排出基準を超える放射性物質濃度の 排水の海洋放出について

排出基準を超える放射性物質濃度の排水の海洋放出について（報告）

平成 23 年 4 月 15 日

原子力安全・保安院

南相馬市沖合約15km付近 海水放射能濃度(Bq/cm³)

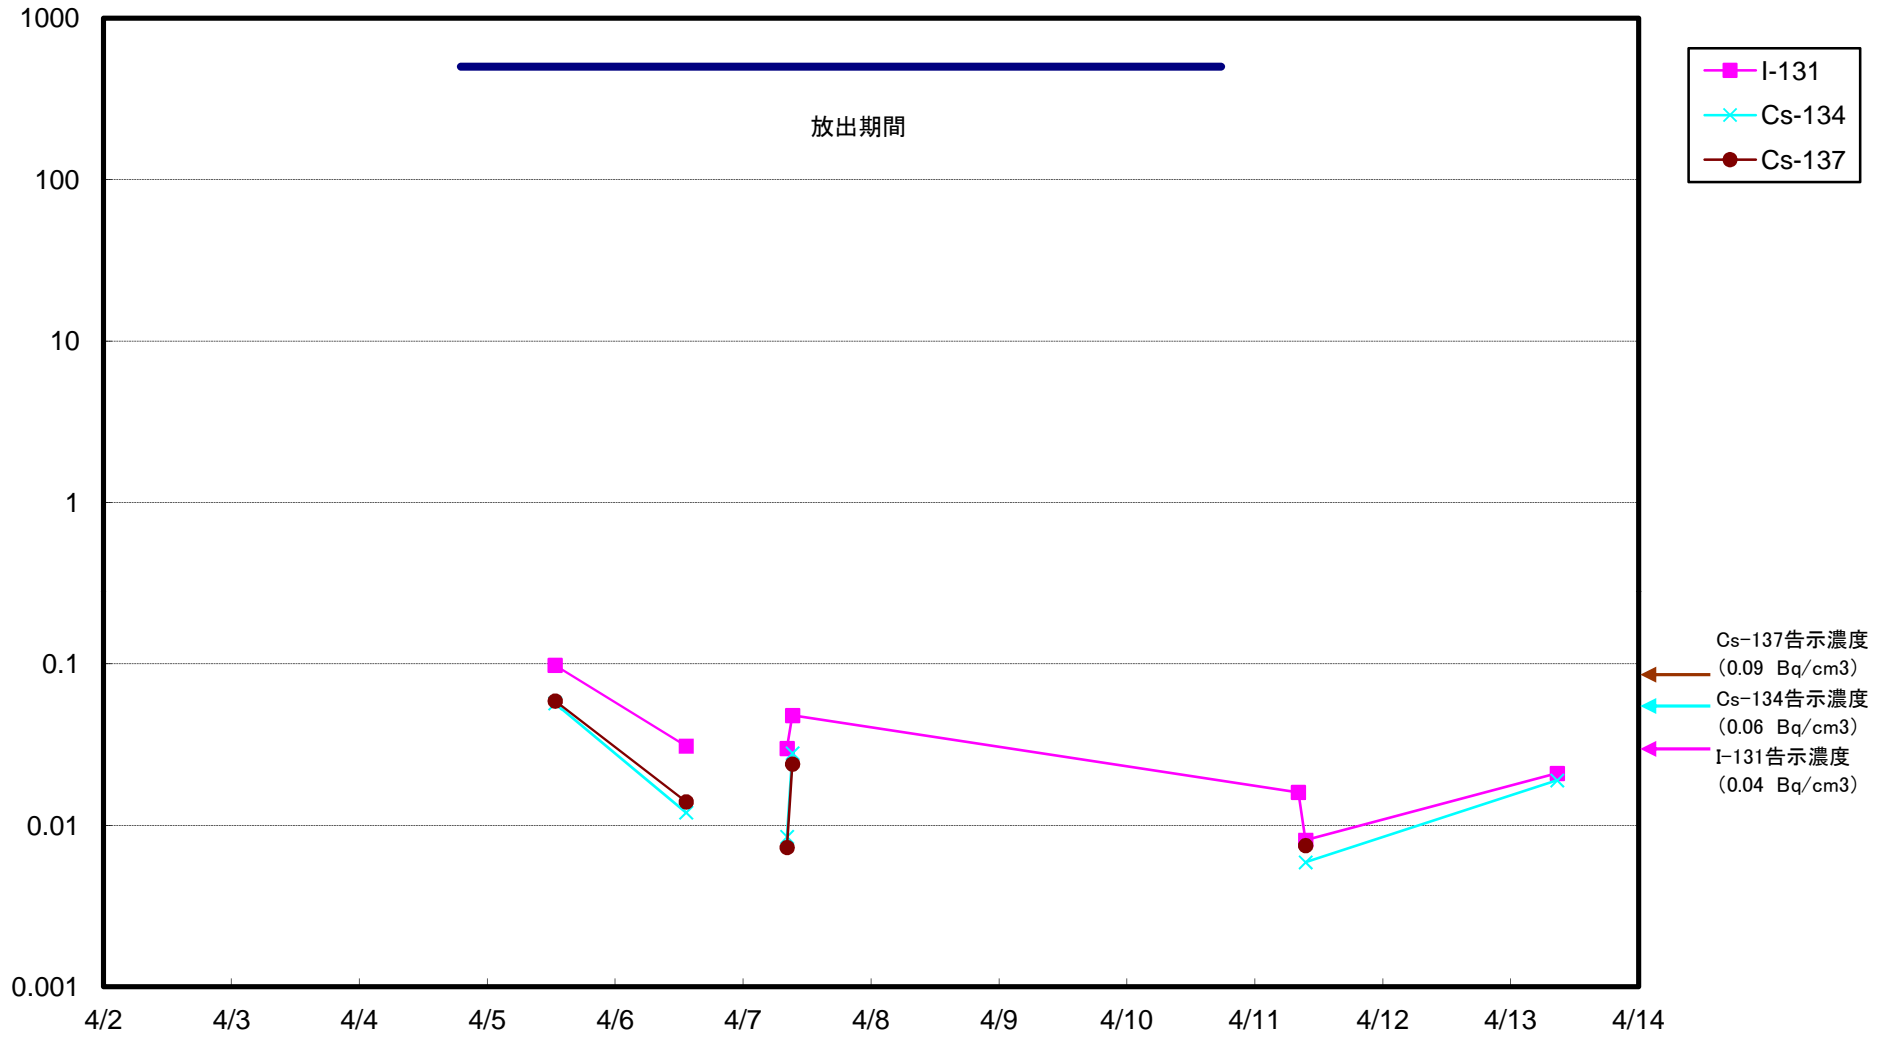
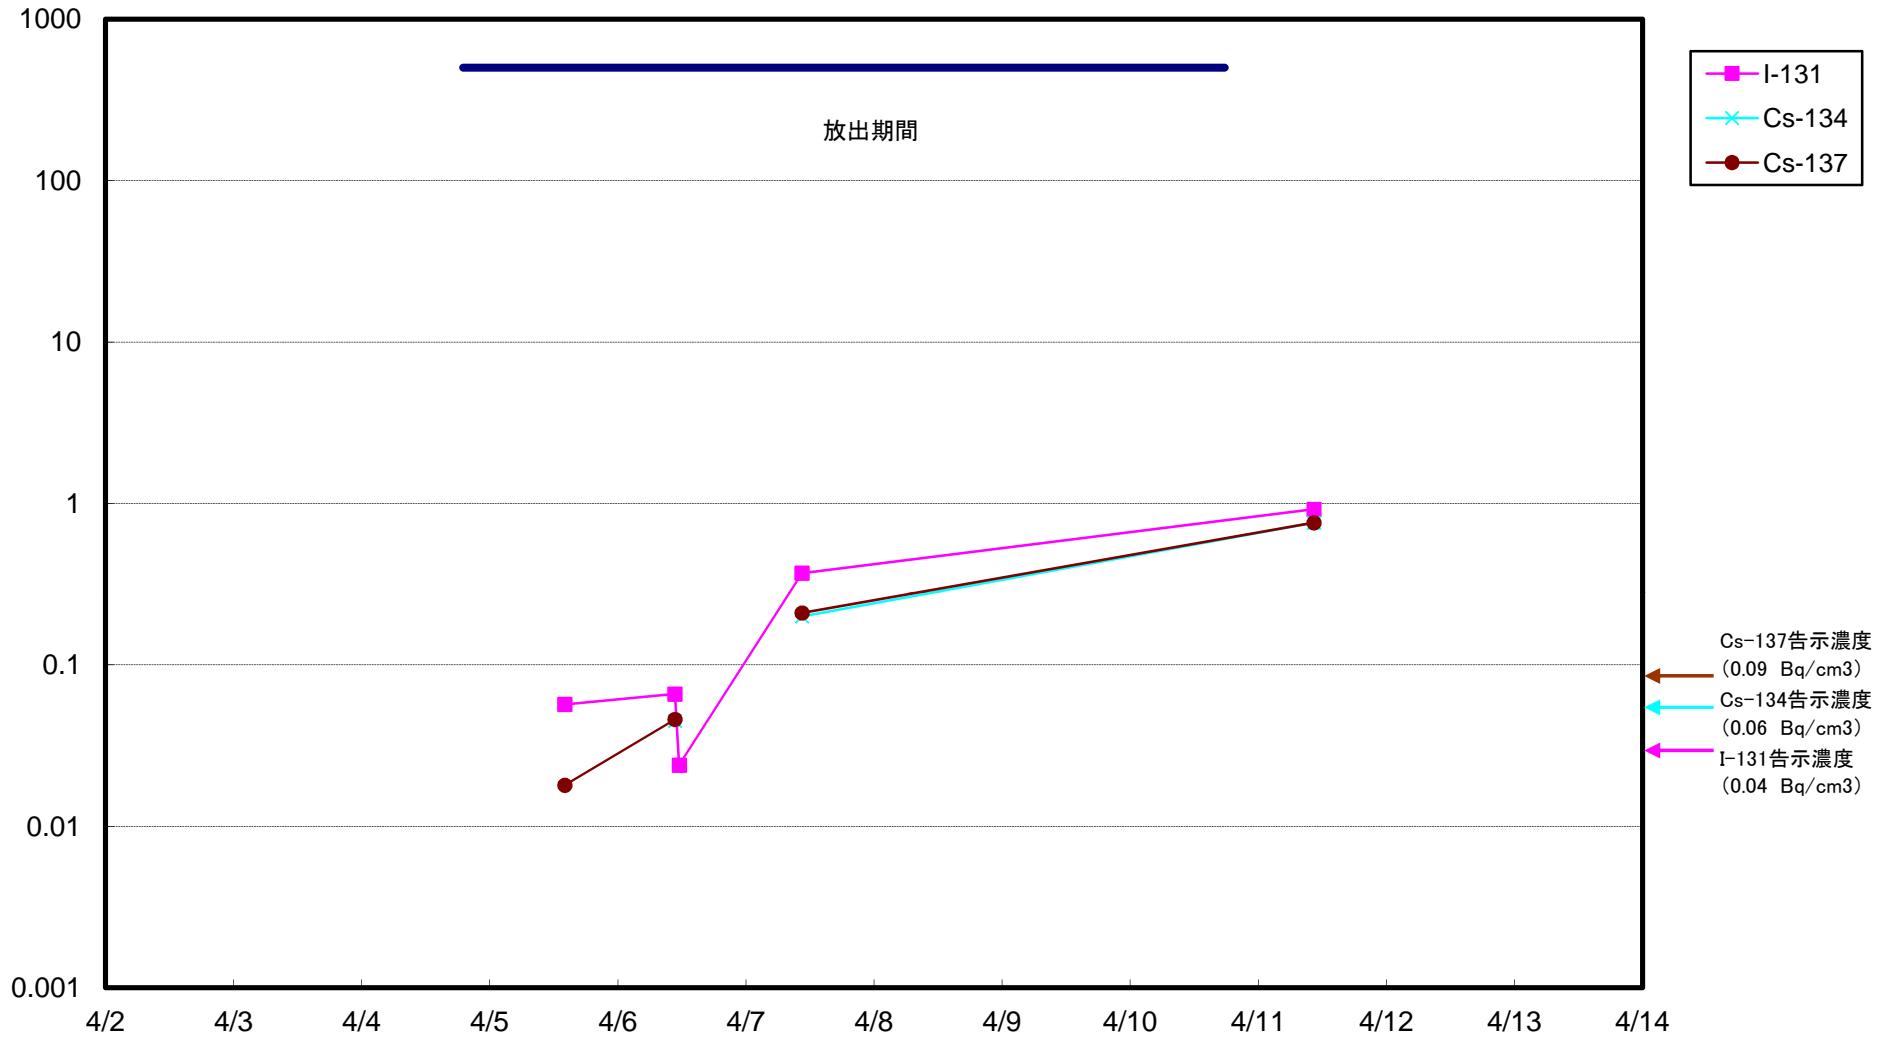
(d) 沖合15km地点におけるモニタリング結果

- ・ 発電所近傍に比し2桁程度低いレベルの周辺環境であり、今回の汚染水の放出に伴う有意な変動は見られない。

- ・ 新規に追加された 3 箇所の測定ポイントにおける結果は、従前より実施している 3 箇所の測定ポイントの測定結果と同程度であり、測定ポイントの追加は測定結果の信頼性の向上に寄与したものと考えられる。
- ③ 保安院が指示した海洋への放出を低減するための方策の強化については、東京電力が発電所の放水口から湾外へ排出することにより拡散希釈効果を高めて放出したことを確認した。
 - ④ 東京電力がモニタリング結果について、プレスリリースすること等により適切に公開していることを確認した。
 - ⑤ 文部科学省が実施中の沖合約 30km における測定データを見ると、全体的には低減傾向にあるものの、福島第一及び第二発電所の沖合約 30km の測定点において濃度が上昇している結果が得られており、意図的ではないにせよ福島第一原子力発電所から高濃度の汚染水が漏出した経緯もあるので今後の動向を注視する必要がある。
- (2) 今後の対応
